1. 標 題 : ウッド・ワード製プロペラ・ガバナーの取付について
2. 適用機体 : FA-200-180の機体全機(-180A0を除く)
3. 適用度 : 任意事項
4. 目 的 : ウッド・ワード製プロペラ・ガバナー(P/N B210452)をFA-200に取付る場合のアーム位置修正量及びその修正作業手順を明確にし、併せて角度修正後のガバナーについて予備品証明を取得する際の根拠資料とする。
5. 実施時期 : 新品ガバナーの機体取付時
(既に取り付済のガバナーは実施の必要は無い)
6. 承 認 : 航空局承認対象外
7. 所要部品 : なし
8. 特殊工具 : なし
9. 重量重心 : 不変
10. 作業手順 : 新品ガバナーのスピード・コントロール・アーム位置は図-1の通りであり、“Body”に刻まれている角度目盛とハイスピード・ストップ取付部との関係位置は約0°~350°の位置である。
 FA-200の機体で使用する場合は約305°~315°が適当であり(図-2, 図-3参照)、以下その角度修正手順について記す。
 - (1) ガバナーを垂直に保持し、ガバナー・カバー取付スクリュー6本を平均に弛めながら取外す。
 - (2) ガasketが完全にカバーから離れている事を確認する。
(孔確認のためガasketは必ずBody側に残す。)

TECHNICAL BULLETIN 200-002

図-2 (BRACKET)
FA-200機体装着時
ハイスピード・ストップ取付部位置

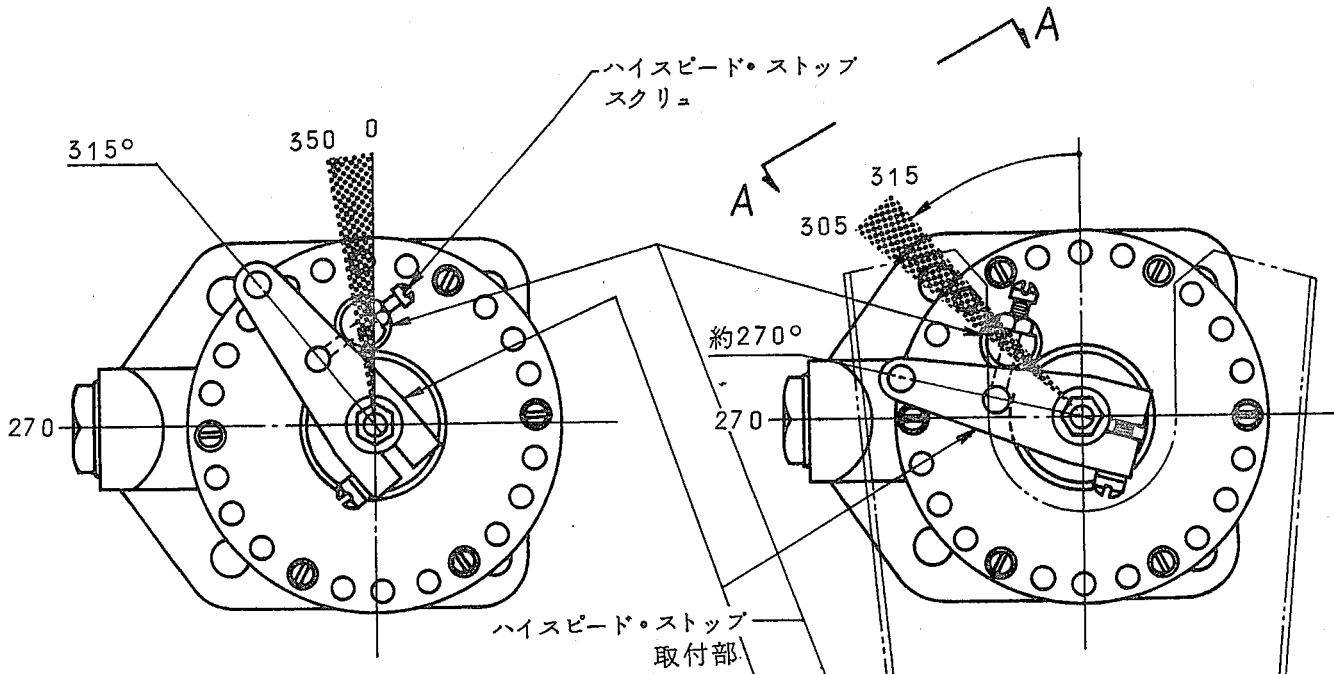
- (3) カバーを静かに回転させ、ハイスピード・ストップ取付部の位置が Body 角度目盛 305 ~ 315° になるようセットする。(図-2)

- (4) カバーを Body 取付孔に合せブラケットを取付、安全線を実施する。(ブラケット取付位置は図-2参照)
